ONTWERP EN DE REALISATIE VAN GROENDAKEN EN
GROENE GEVELS VOOR HET ADMINISTRATIEF CENTRUM "DEN BELL"
VERSLAG PARTICIPATIEMOMENT 2

STAD ANTWERPEN – AG VESPA

11/04/2022

Participatiemoment 2 – 30/03/2022 – BINNENPLEIN DEN BELL

Inventarisatie aandachtspunten en bezorgdheden gebruikers

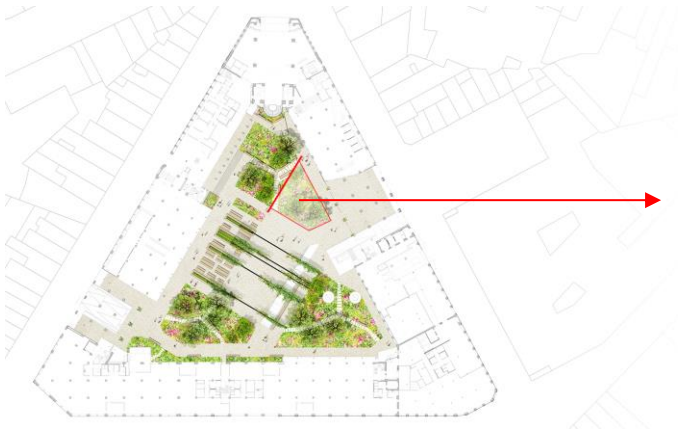
Het ontwerp is in het algemeen goed ontvangen met veel positieve reacties. Hierop zijn nog enkele aanvullingen gedaan door gebruikers:

- Evenementen:
 - Elektriciteitsvoorziening voor evenementen op het plein
 - Bijkomende verlichting (voor evenementen, kleuren, ...)
 - Buurt bbq
- Sport & recreatie:
 - Net rond de speelzone voor rondvliegende ballen
 - Skate obstakels
 - Pingpong tafel, petanque baan
 - Blote voeten pad
- Gebruik gaanderij (Boudewijnsstraat):
 - Mogelijkheid bakfiets parking onder de gaanderij
 - Voorzieningen (zitgelegenheid) onder gaanderij
- Fauna & flora:
 - Groen uitbreidingen (schouwen op het plein, rondomliggende straten: groenslingers)
 - Insectenhotel / bijenkast
- Andere:
 - Toegankelijkheid brandweer na te kijken
 - Goede rugleuningen en armleuningen aan de banken (belangrijk voor senioren)
 - Beperken wind op het plein (vb. extra bomen)

Verder is er door een aantal buurtbewoners een grote bezorgdheid geformuleerd ivm het multi-sportveld. Zo zouden ze graag iets meer verharding behouden zodat het basketbalveld en voetbalveld onafhankelijk van elkaar kunnen bestaan op het plein. Ze vrezen voor een onevenwicht in het gebruik van het plein, waarbij kinderen en jongeren minder mogelijkheden zullen hebben om te sporten door de grote uitbreiding van de groenzones. Hierbij werd de vraag gesteld of het groenvak aan de kant van de toren, langs de gaanderij naar de Boudewijnsstraat ingeperkt zou kunnen worden om daar meer verharding te behouden om te sporten.

Inperken groenvak aan gaanderij voor meer speelzone?
